**VORABZUG**

PROJEKT:  
Hallenbad Ersatzneubau Witten-Annen  
ZEICHNUNG:  
Geländer  
Planschbecken  
ERSTELLDATUM: 27.04.2026  
MASSTAB: 1:25/10  
GEZEICHNET: WB06  
PLANNR.: WB06  
INDEX: V3

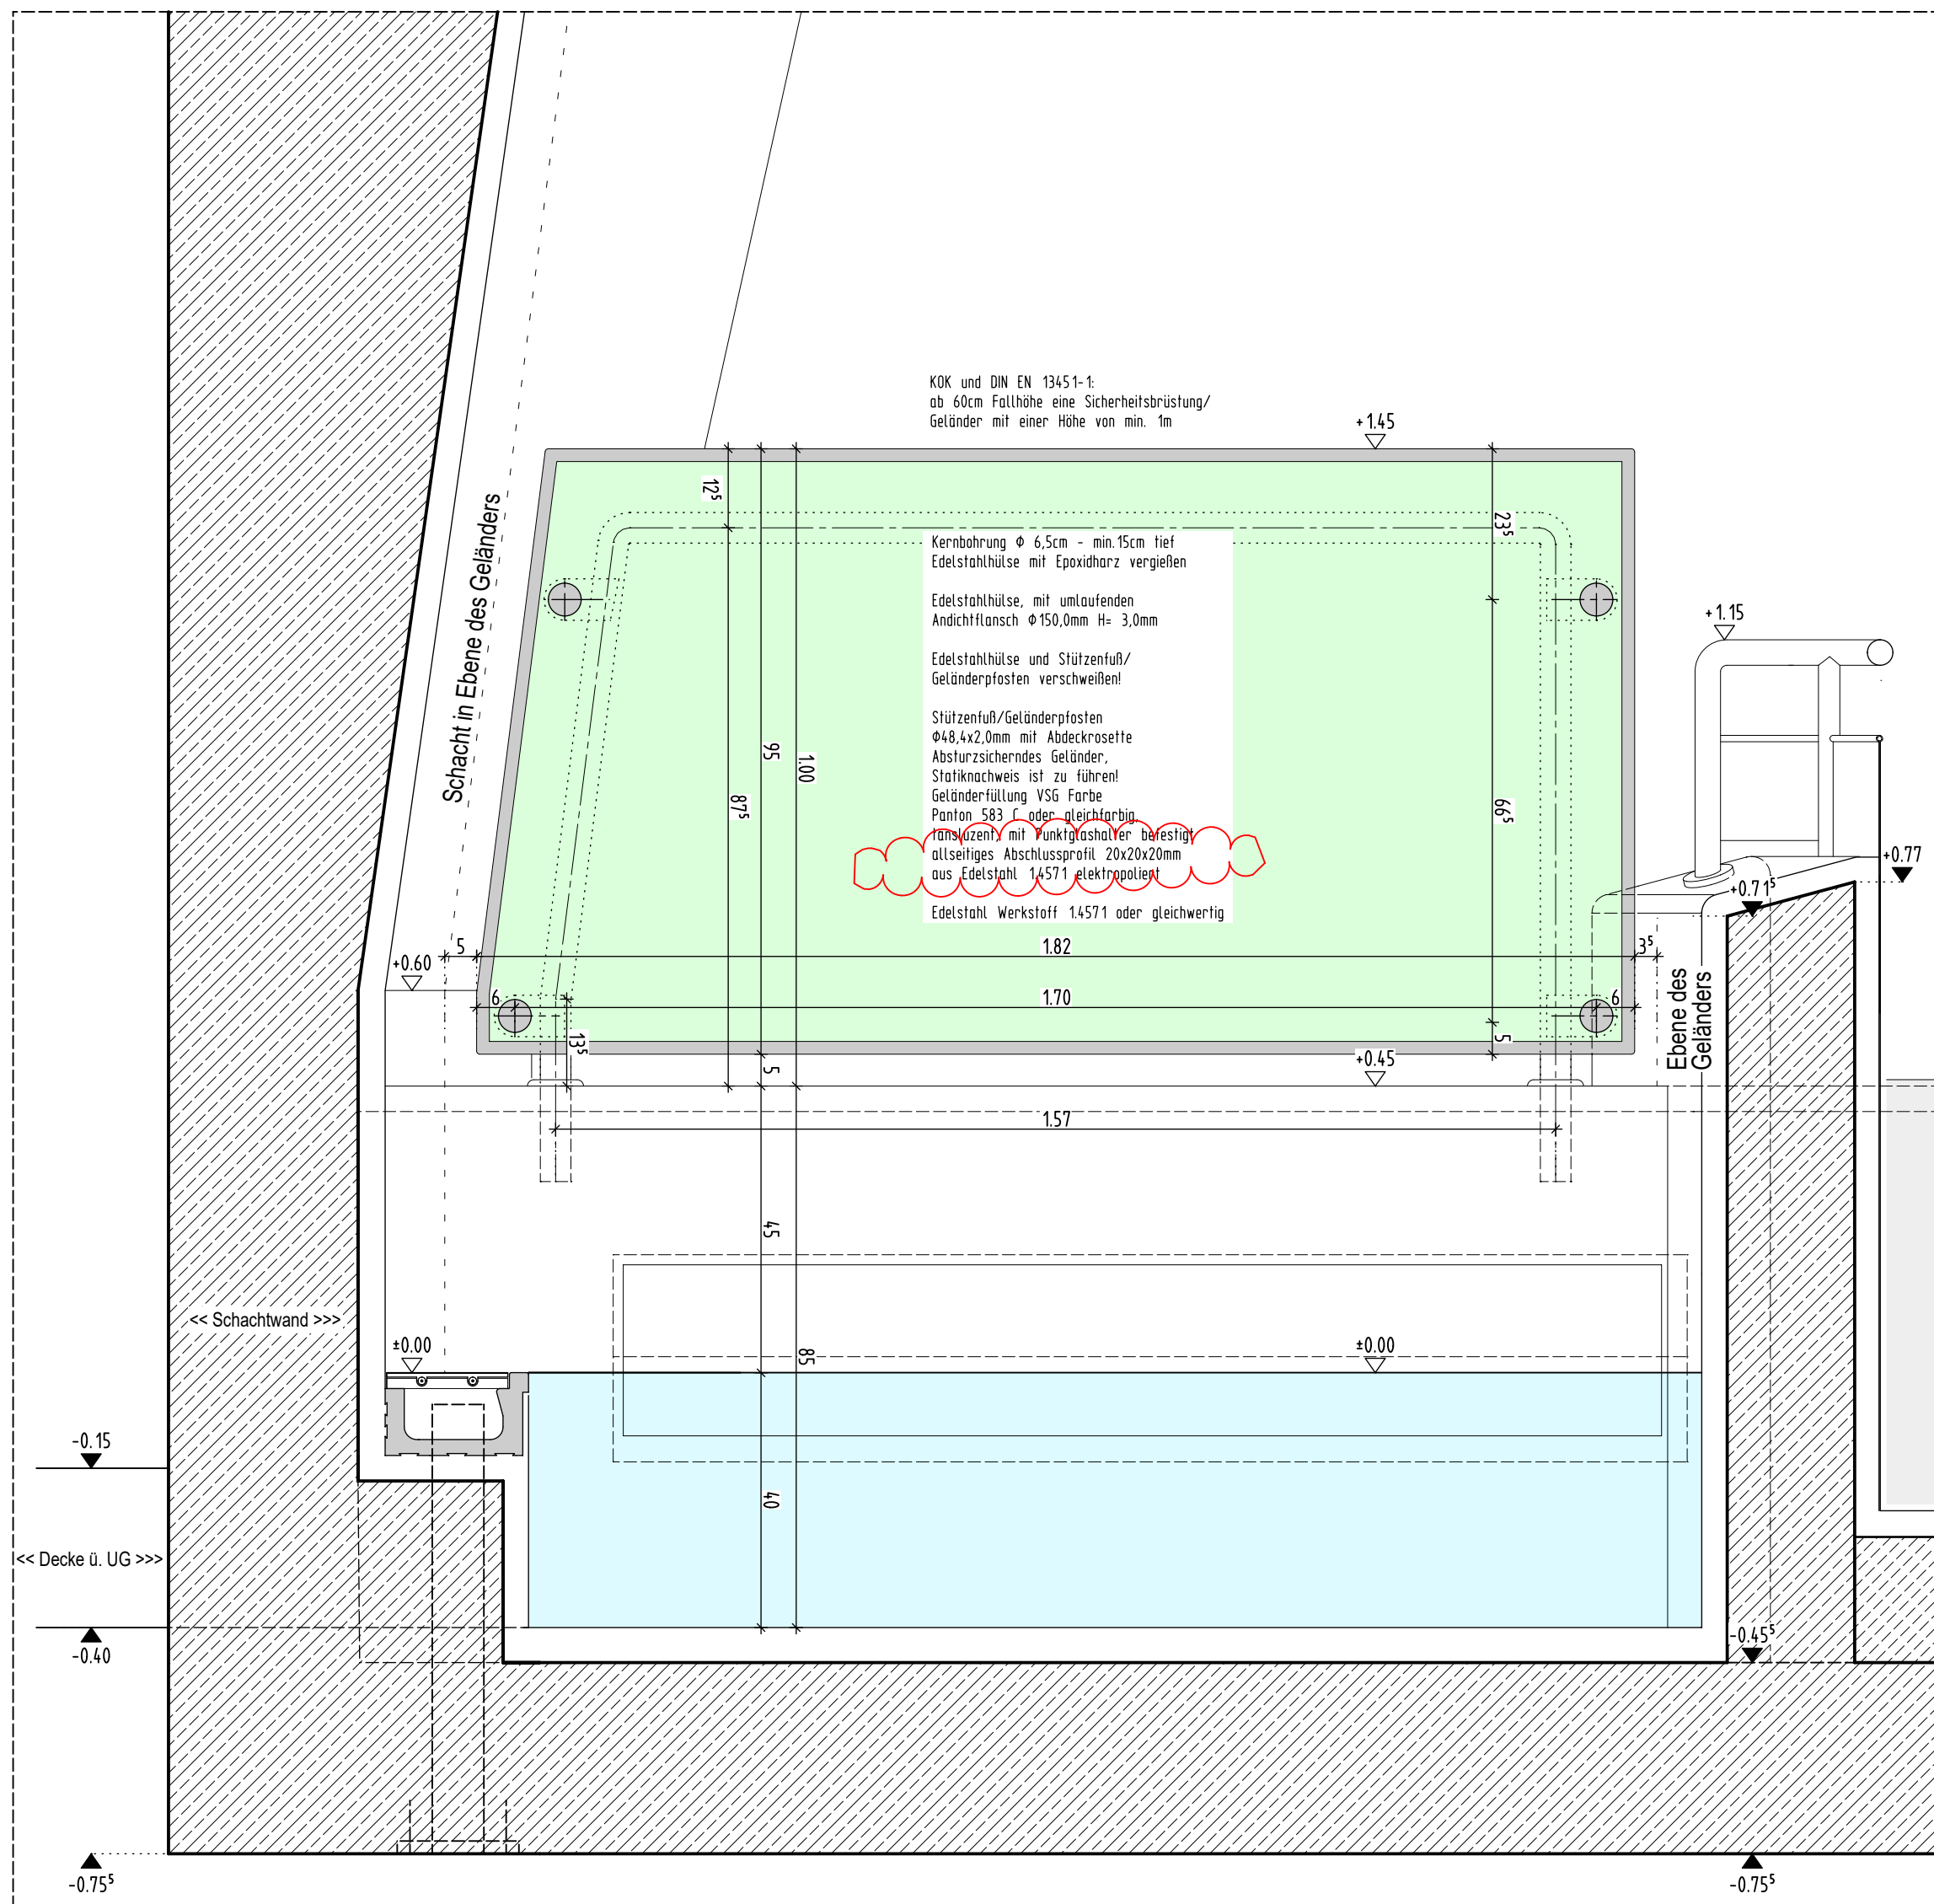
INDEX	DATUM	NAME	ÄNDERUNGSVERMERK
V3	09.06.26		Allseitiges Abschlussprofil der Glasfläche
V2	03.06.26		Ergänzung 3-seitiges Abschlussprofil der Glasfläche
V1	29.05.26		Lage verschoben, Geländer dementsprechend vergrößert, Entfall Handlauf
V0	30.04.26		Planerstellung
